Muster: HB-23/2400 alle Serien

Gegenstand: Bugradaufhängung unten

Zu TM HB-23/20/91

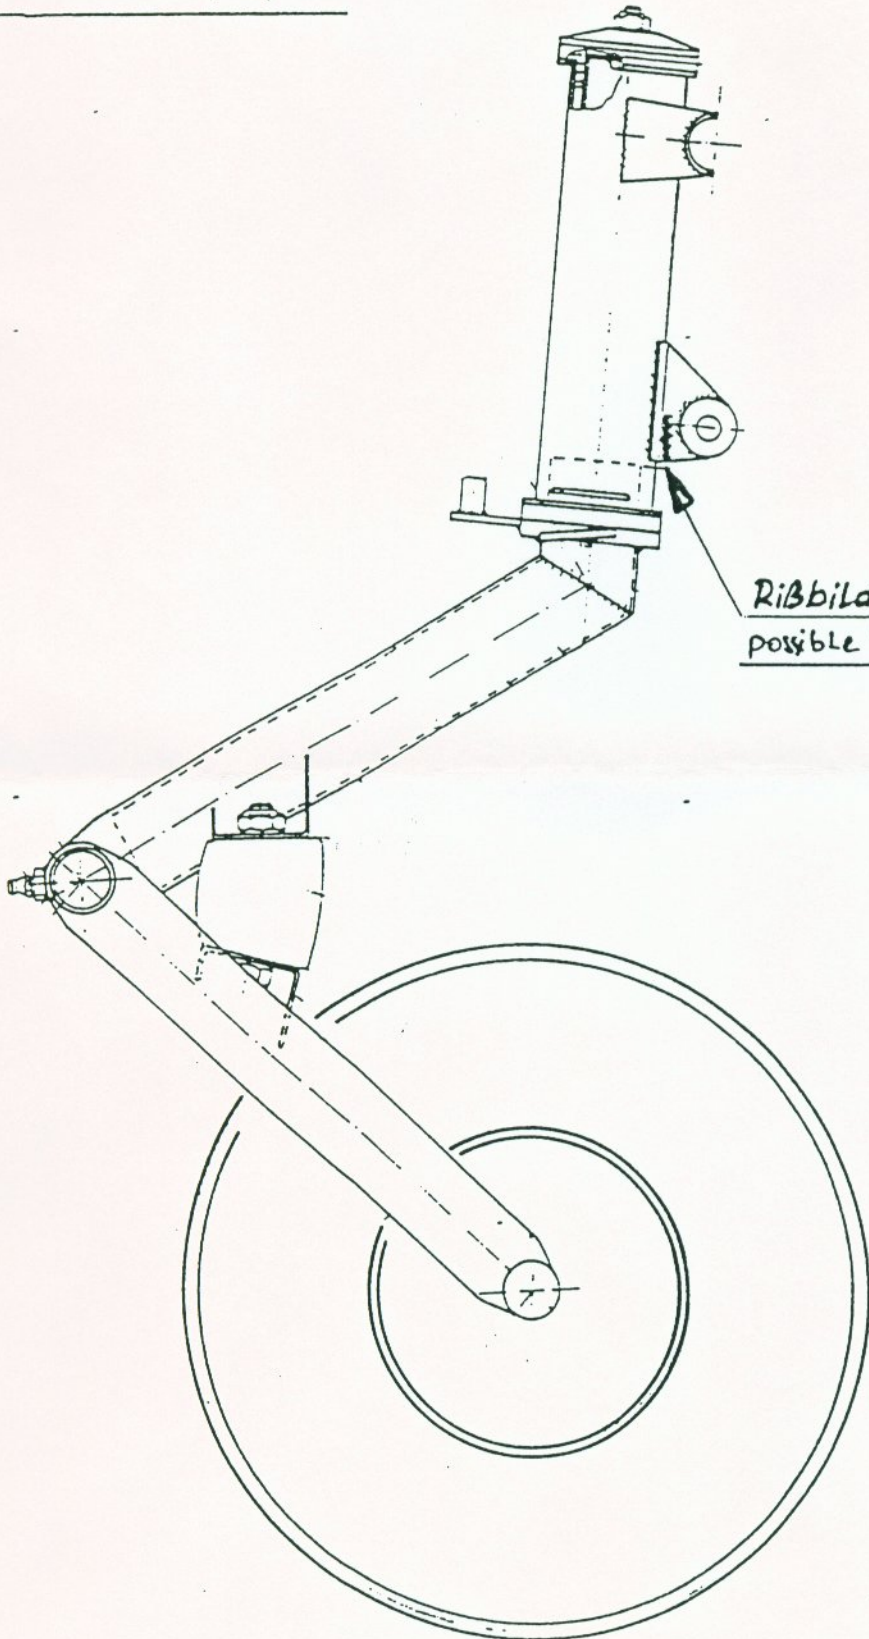
Anlaß: Risse in unteren Aufhängungsglaschen des Bugradlagerrohres.

Maßnahmen: 1. die unteren Aufhängungsglaschen des Bugradlagerrohres reinigen und auf Einrisse kontrollieren.

(optisch mit 5fach Lupe)

RiBbildung
possible cracks

2. Bei Einrissen ist eine neue Lagerbüchse einzubauen
